# 改善箇所説明図

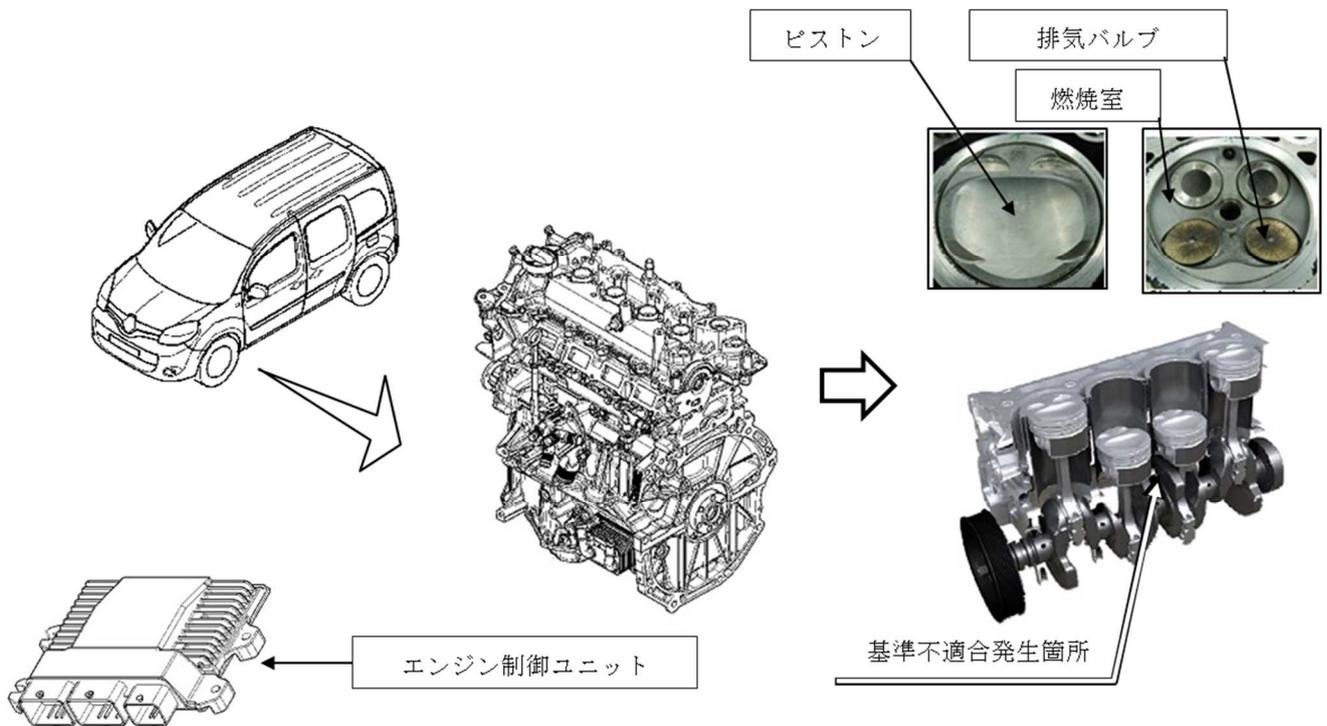
エンジンにおいて、減速時のクランクケース内の内圧設計が不適切なため、減速時のシリンダー内圧がクランクケース内圧よりも低くなり、エンジンオイルを含んだブローバイガスが燃焼室に逆流することがある。そのため、ピストンに多量のカーボンが堆積して剥離すると、排気バルブとバルブシート間に挟まり、高温の燃焼ガスが漏れ、排気バルブが溶損して、最悪の場合、走行中に警告灯が点灯し、エンジンの出力が低下するおそれがある。

全車両、ピストン上部と燃焼室、吸気バルブを洗浄し、エンジン制御プログラムを対策プログラムに書き換える。なお、排気バルブに損傷が認められる場合はエンジンを新品に交換する。
